改善箇所説明図

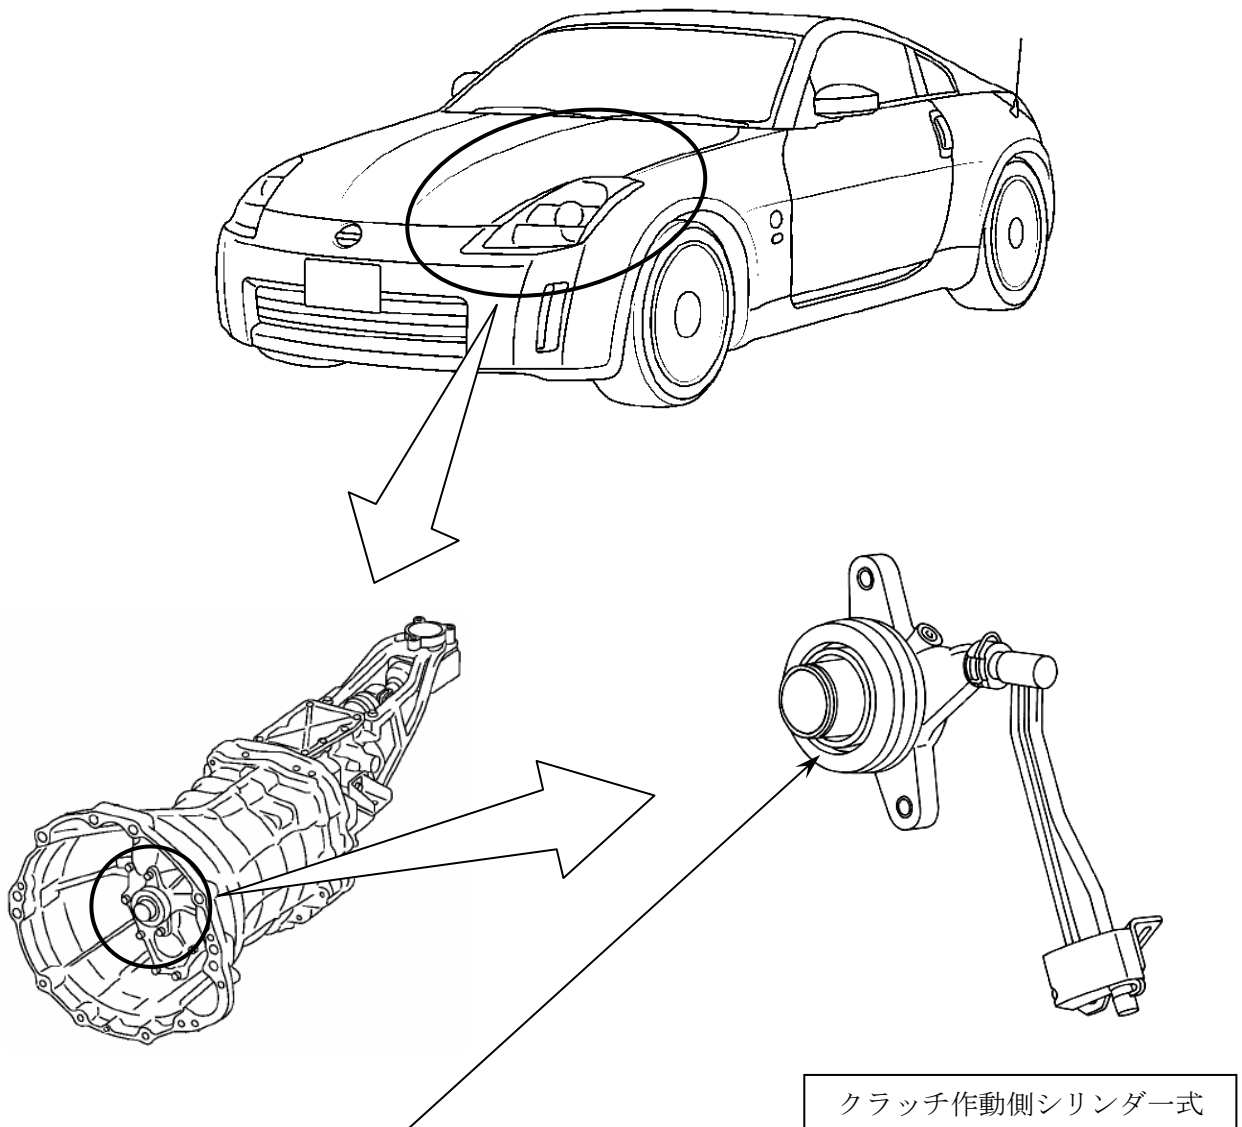
基準不適合発生箇所

クラッチ作動側シリンダの製造工程において、オイルシール保持部の加工が不適切なため、オイルシールが損傷するものがある。そのため、そのままの状態で使用を続けると、シール不良となり、当該シリンダ内部に空気が混入するものがあり、最悪の場合、変速できなくなるおそれがある。

改善の内容

全車両、当該クラッチ作動側シリンダー式を良品と交換する。

識別：銀色のシールをモデルナンバープレートの右横に貼り付ける。
